II/272 LITOL, REKONSTRUKCE

SO 001.5.2 Veřejná část kanalizace

Změnový list

Díličí změna 1: Úprava trasy kanalizačního potrubí a zemních prací pro přípojky

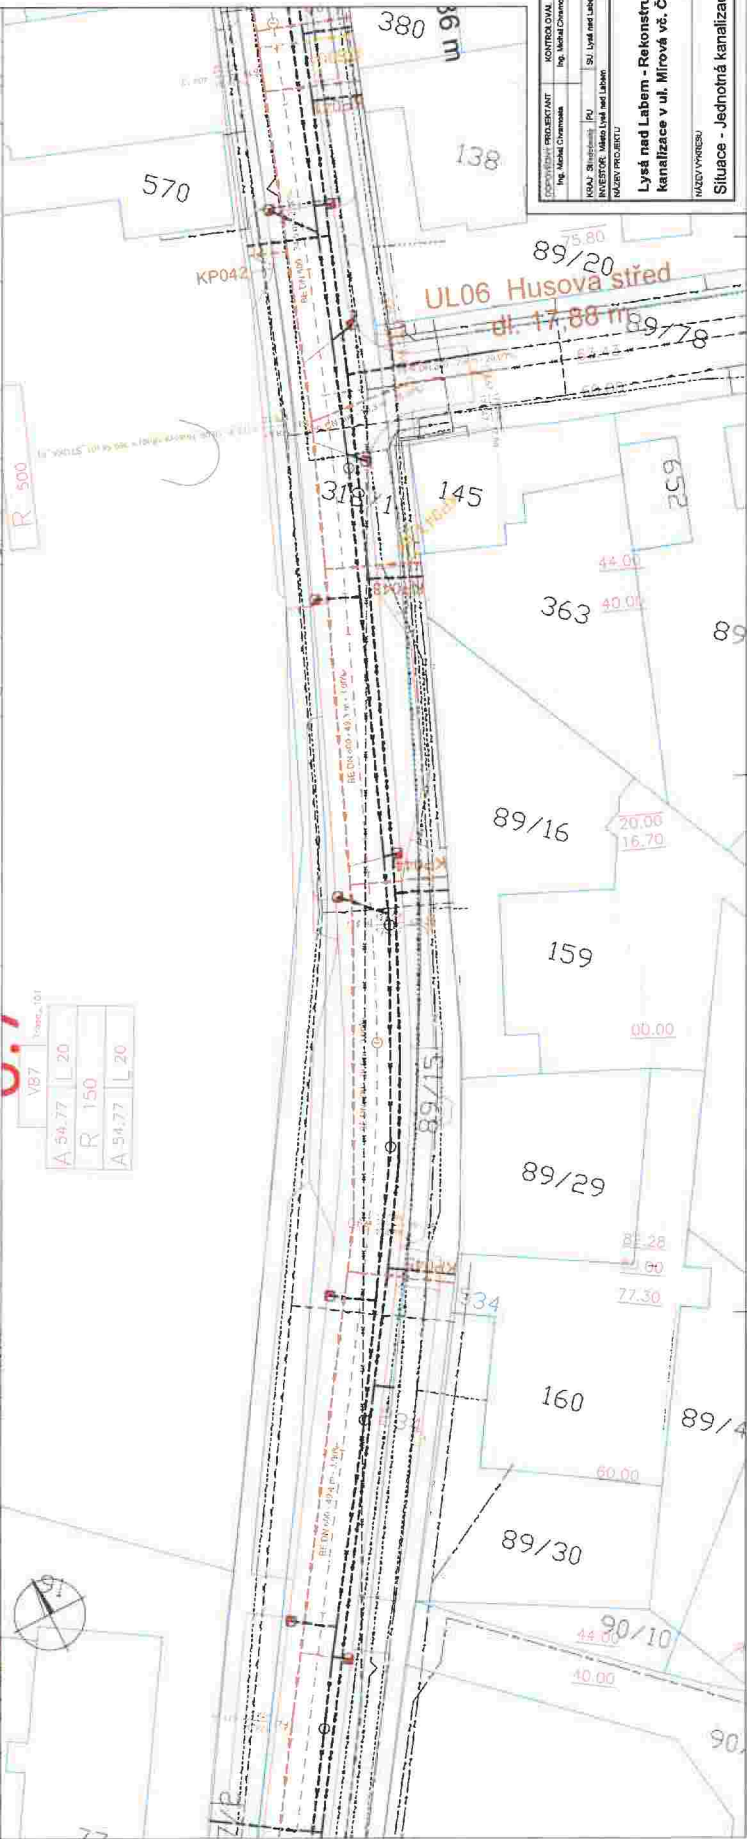
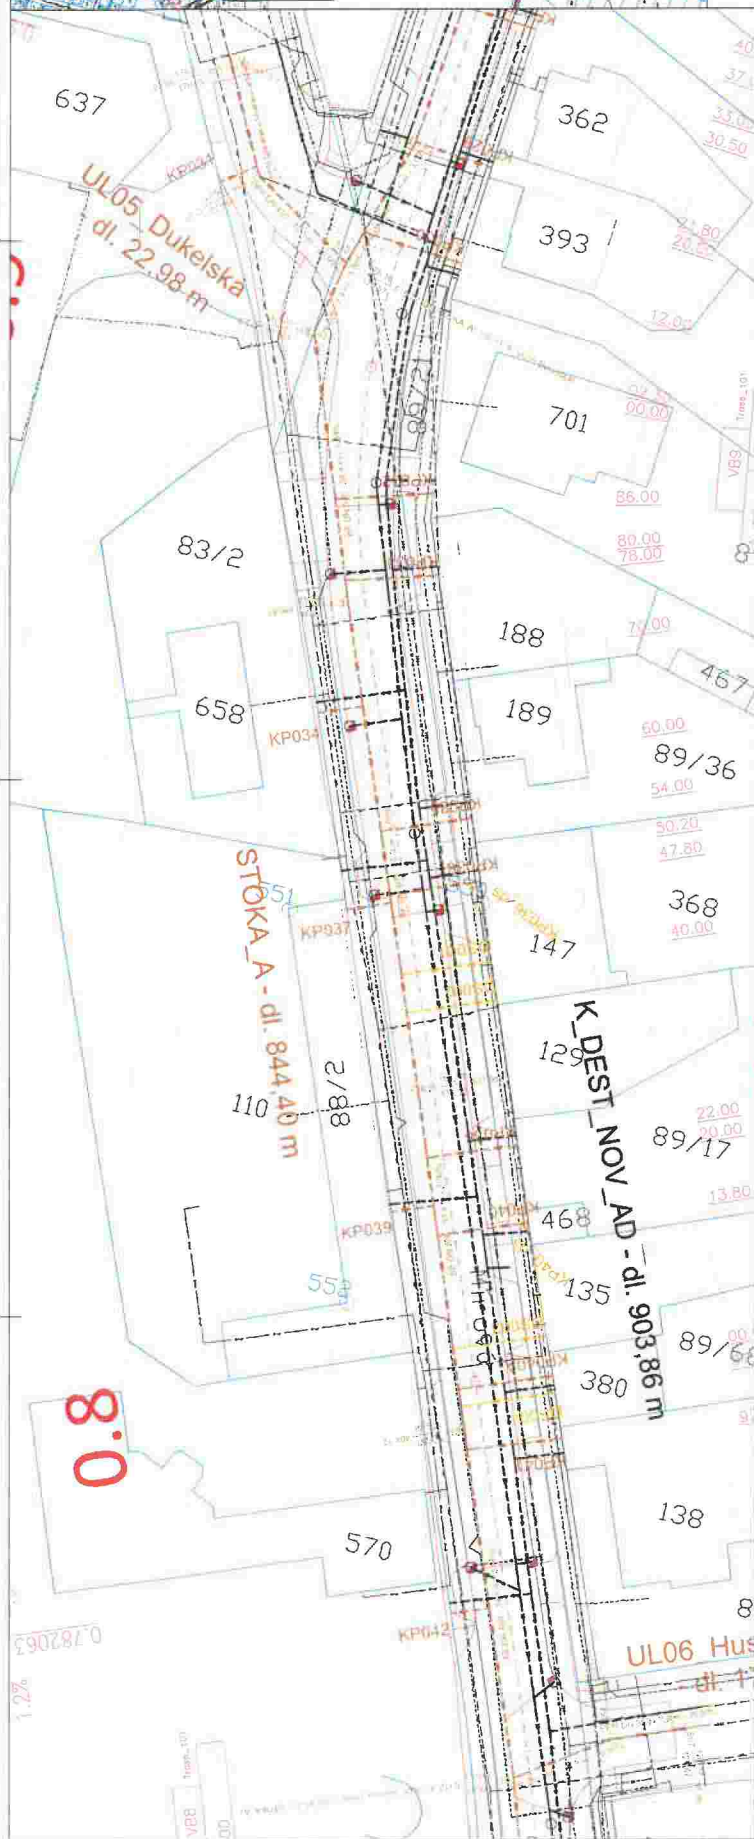
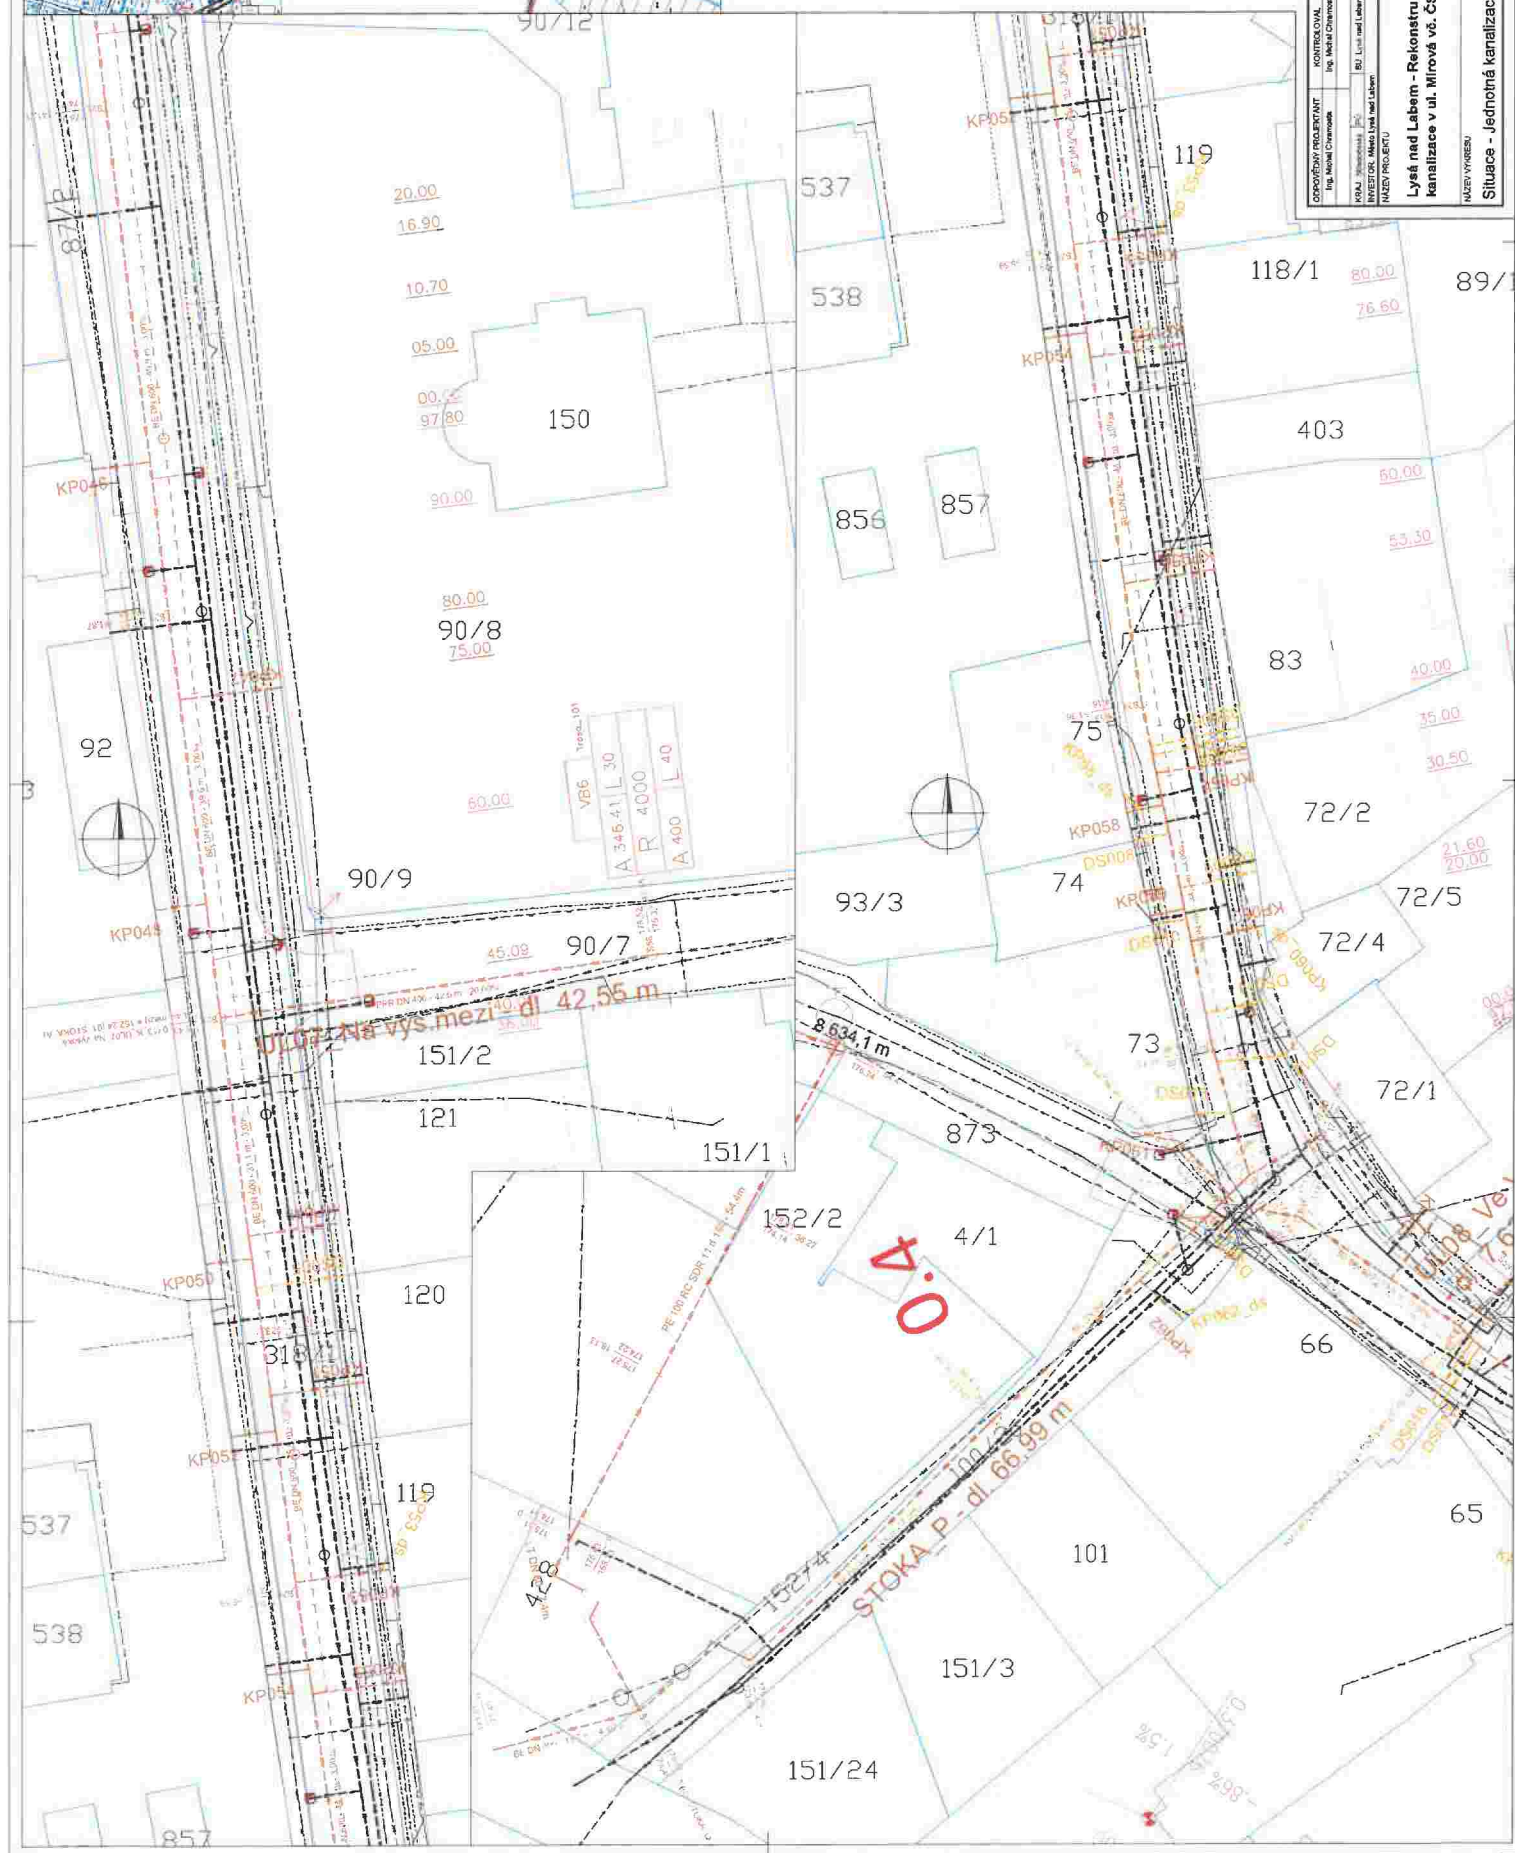
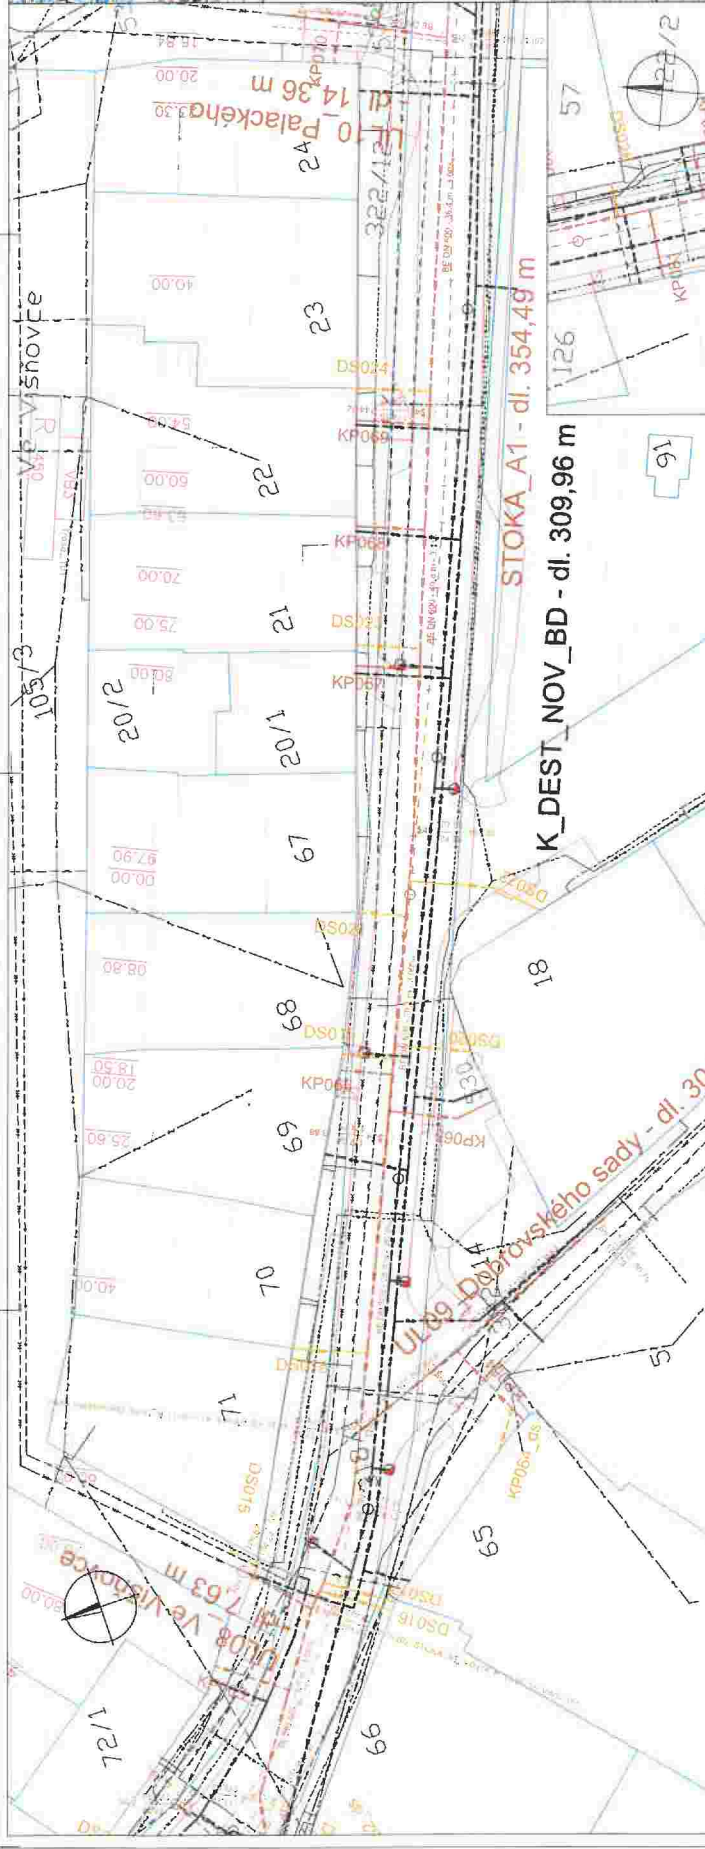
Zadávací dokumentace předpokládala potrubí gravitační kanalizace - dimenzí DN 300, DN 400 a DN600 o celkové délce 239,8 m.

Na základě zpracování RDS došlo k upřesnění technického řešení, během kterého došlo k:

- optimalizaci množství materiálu kanalizačního potrubí vč. jeho montáže (pol.č.16, 17, 18, 34, 35 a 36)
- úpravě (navýšení) rozsahu zemních prací pro přípojky na jednotlivé pozemky na základě výpočtů fi. Aquion (pol. č. 4, 7, 8, 9, 10, 11, 12, 23, 27, 28, 29 a 30)
- úpravě skutečné délky trasy přípojek - celková délka potrubí DN 160 je 830,63 m (pol.č.13, 14, 32 a 33)

Výše uvedené změny jsou doloženy v dokladu č.12 (Výpočtový list zemních prací) a v dokladu č. 13 (Situace jednotné kanalizace).
